快意电梯股份有限公司

No.: SH20210525001

告知函

图5

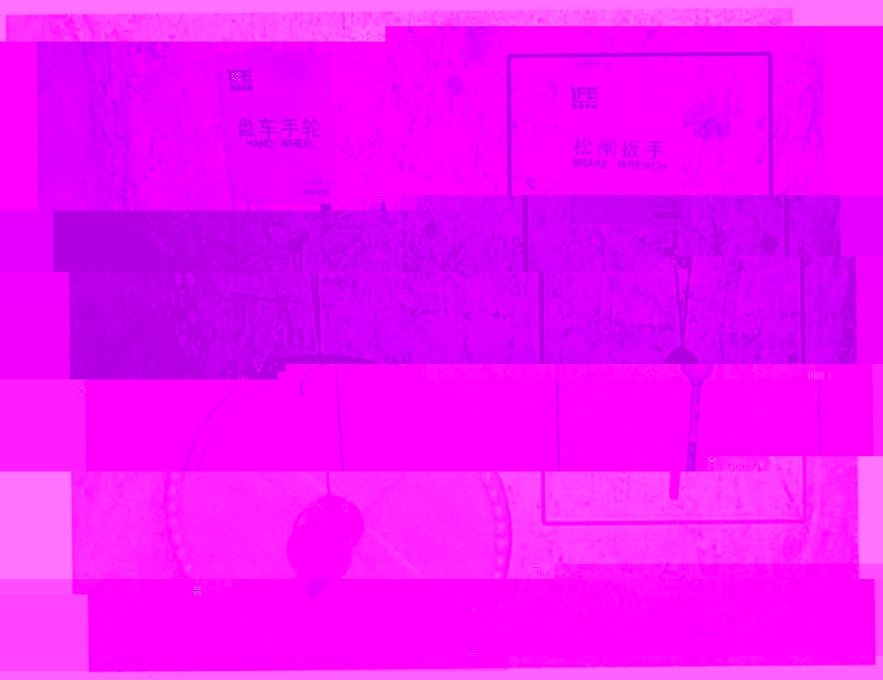
四、鼓式制动器松闸扳手在使用完毕后，应从松顶顶杆处拆卸下来（拆除前，应将顶杆复位），并在机房“松闸扳手”标识指定位置上固定，如图5。

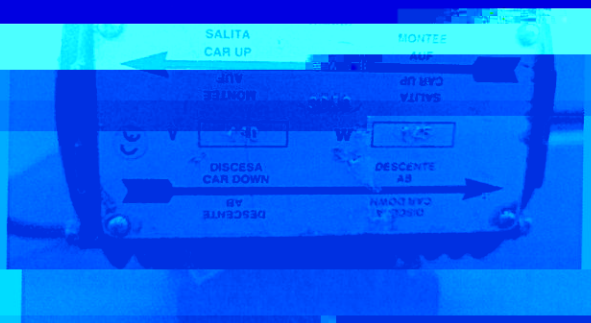
六、以下为意大利莎士里制动器，因带有自动复位弹簧，无需更换制动器顶杆，只需要进入
